MAT. : Solicitud de Regulación de Acceso a proyecto "Parque Solar Fotovoltaico El Roble, en la Ruta G-66, Comuna de San Pedro, Provincia de Melipilla, Región Metropolitana.

MAT. : Factibilidad de acceso directo propuesto en aprox. Km 78,450 lado izquierdo de la Ruta 66, Comuna de San Pedro, Provincia de Melipilla, Región Metropolitana.
Proyecto Parque Solar Fotovoltaico El Roble-Chester Solar IV SpA.

Ref.: ORD N°2900, Solicitud de Acceso a Ruta Nacional, Ruta G-66, para acceso al proyecto "Parque Solar Fotovoltaico El Roble"

MAT. : Solicita proyecto definitivo del acceso directo propuesto en aprox. Km 78,450 lado izquierdo de la Ruta 66, Comuna de San Pedro, Provincia de Melipilla, Región Metropolitana. **Proyecto Parque Solar Fotovoltaico El Roble-Chester Solar IV Spa.**

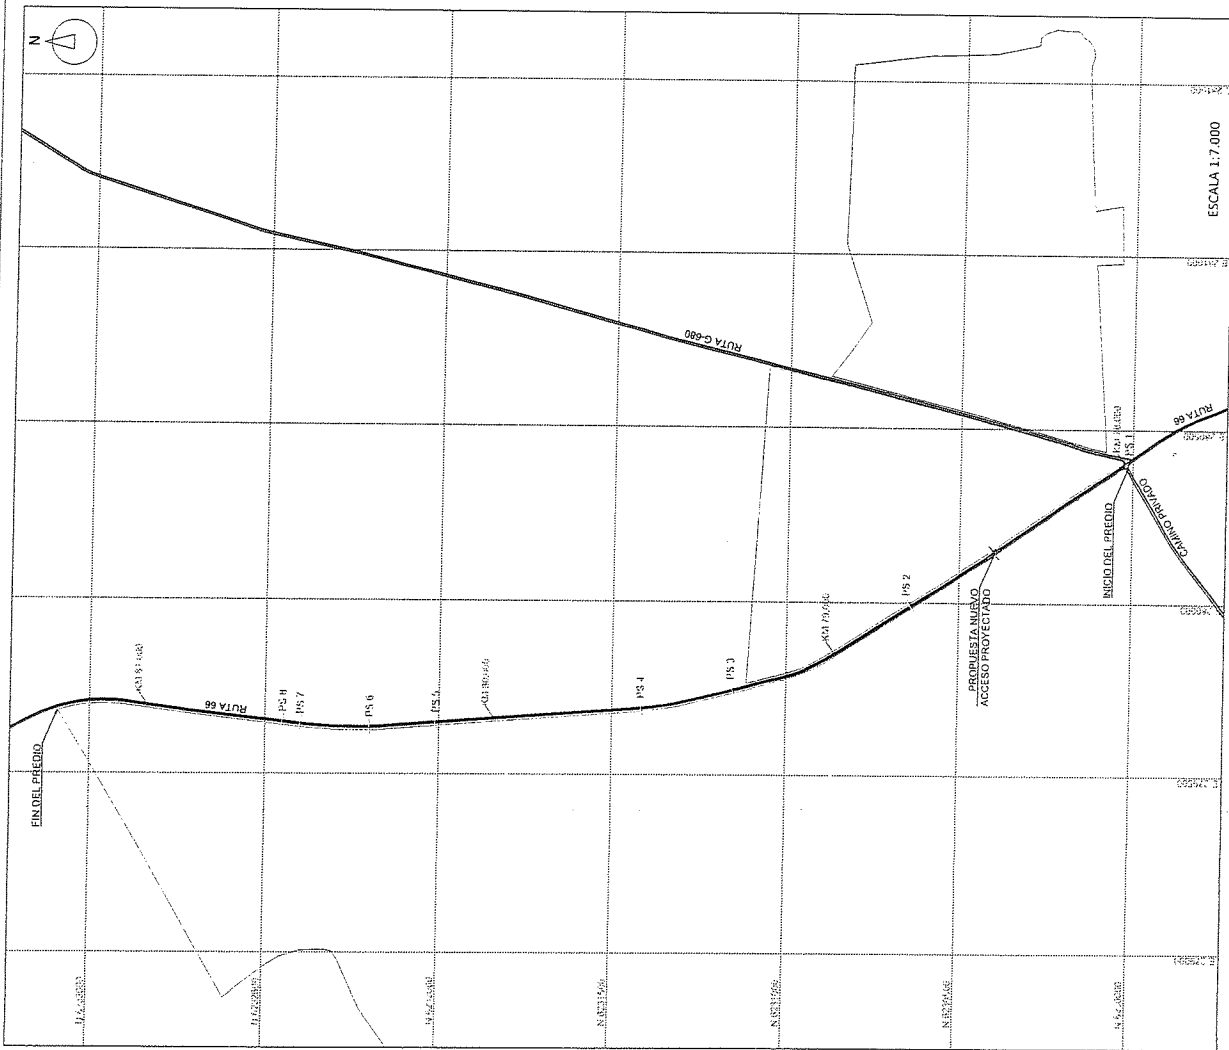
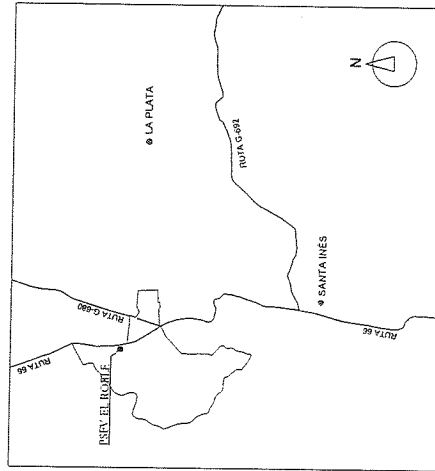
En atención al Antecedente relativo a la Materia, y según revisión preliminar de los documentos presentados, informo que no tenemos objeción de la proposición de acceso directo presentado, no obstante consulto a Ud. vuestra opinión sobre la factibilidad de esta proposición. Para dar respuesta al solicitante y continuar con la siguiente etapa, solicito su pronunciamiento a más tardar el día 11.08.2017.

NOTA: SE INCLUYEN FOTOGRAFÍAS DE PUNTO SINGULARES REFERENCIALES ENCONTRADOS EN RUTA. EL NUEVO PUNTO DE ACCESO PROYECTADO CORRESPONDE APROXIMADAMENTE AL KILOMETRO 78.450 DE LA RUTA 66, QUEDANDO A 450m DEL PS 1 Y A 295m DEL PS2.

1. Los documentos adjuntos a su oficio son los mismos a los enviados anteriormente por la empresa a esa Dirección Regional y a esta División, mediante el Antecedente (3),
2. Mi pronunciamiento respecto a la proposición de acceso de la empresa se informó anteriormente a Ud., mediante mi oficio N° 7508 de 07.08.2017.
3. Corresponde ahora que el interesado entregue el proyecto de acceso directo readecuado que se ubicará en el aprox. Km 78,450.
